Mission régionale d'autorité environnementale

**Avis délibéré de la mission régionale d'autorité
environnementale portant sur l'implantation d'un parc
photovoltaïque aux lieux-dits « Les Poiriers », « La Goutte
Charnay », « La Bruyère Charbon » et « Château Renard »
porté par Photosol sur la commune de Diou (03)**

Avis n° 2025-ARA-AP-1879

Avis délibéré le 10 juin 2025

Figure 3: Carte des habitats naturels (source : étude d'impact).

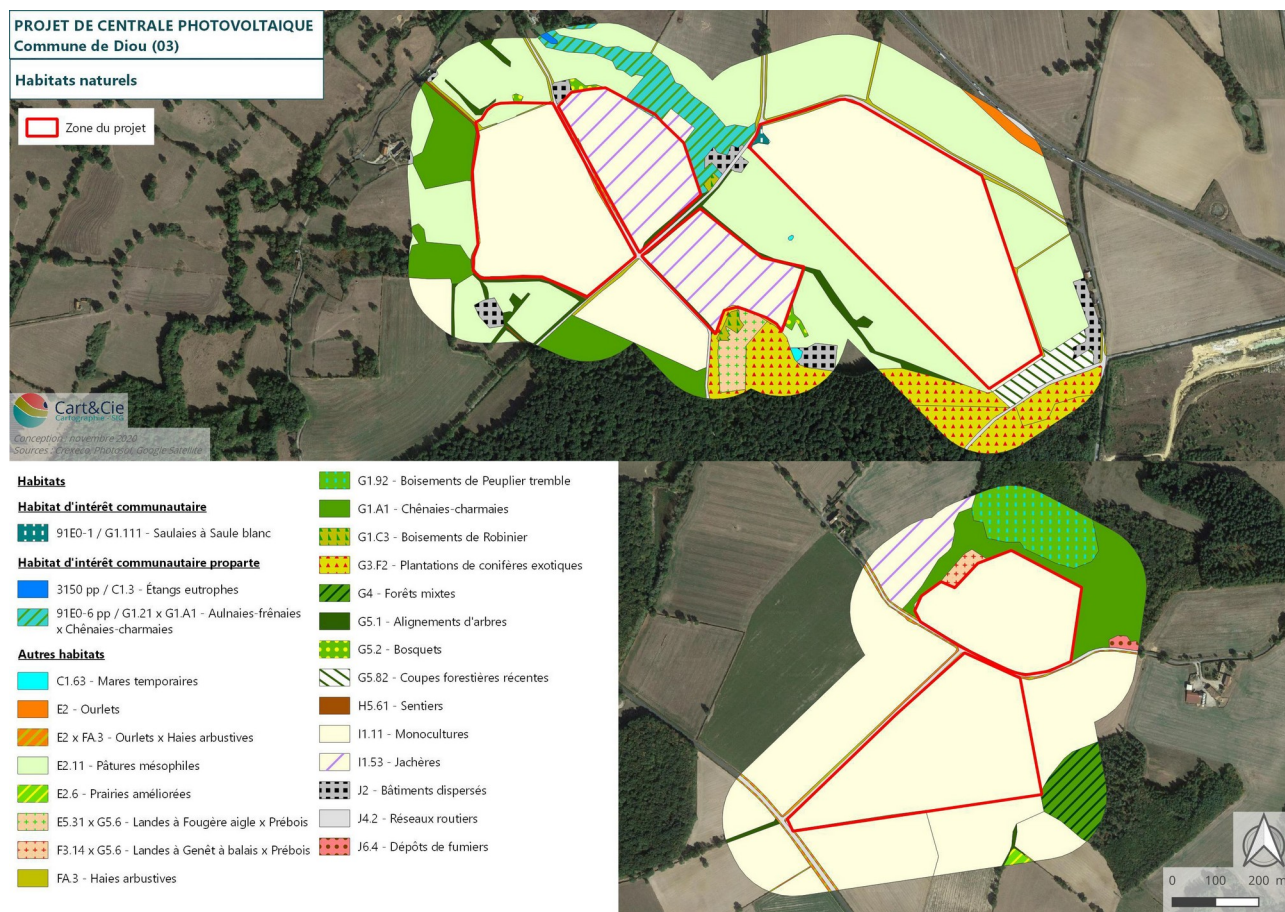
L'aire d'étude immédiate se positionne très majoritairement en milieu agricole de cultures mono-spécifiques, pâtures mésophiles et jachères et à la marge des milieux forestiers Chênaies-charmaies, de conifères exotiques, de Peupleraies, d'Aulnaies-frênaies et de haies (cf. carte ci-après). Les continuités écologiques du secteur ne sont pas situées dans l'emprise même du projet, mais plutôt sur les boisements et haies en marge et le projet n'impacte pas, malgré sa taille, ces continuités d'après l'étude d'impact⁹. Au regard des habitats en présence, de la forme générale des deux implantations du parc et des changements d'occupation des sols, cet argumentaire apparaît proportionné pour l'Autorité environnementale. Aucune espèce végétale patrimoniale ou protégée n'a été contactée et les enjeux en matière de flore et d'habitats reposent :

- sur les zones humides, la surface totale impactée par le projet est estimée à 3 524,1 m², correspondant à la surface des aménagements situés en zones humides, c'est à dire les pieux des structures (277,6 m²), la surface des équipements (154,5 m²) et celle des pistes (3 092 m²). Cette surface est sous-évaluée puisque ne prenant pas en compte l'éventuel tassement des sols en phase travaux (installation des tables et création des pistes) et les conséquences des aménagements en phase exploitation ;

En ce qui concerne les zones humides, malgré la mise en place de mesures d'évitement¹¹ et de réduction¹², le choix retenu conduit à implanter des panneaux ainsi que des aménagements (pistes internes, bâtiments techniques) en zones humides. Au-delà des surfaces mentionnées, le dossier ne fait pas état des pertes de fonctionnalités associées. La conclusion du dossier sur le niveau des incidences résiduelles du projet sur les zones humides n'est pas démontrée en l'état. Ce point doit être repris dans le dossier et développé dans l'étude d'impact.

L'autorité environnementale recommande de réévaluer les incidences sur les zones humides et de démontrer l'absence d'impact résiduel significatif sur les zones humides, sur la base de retours d'expérience ou d'études scientifiques, et à défaut, de présenter les mesures d'évitement, de réduction et si besoin, de compensation prises en conséquence.
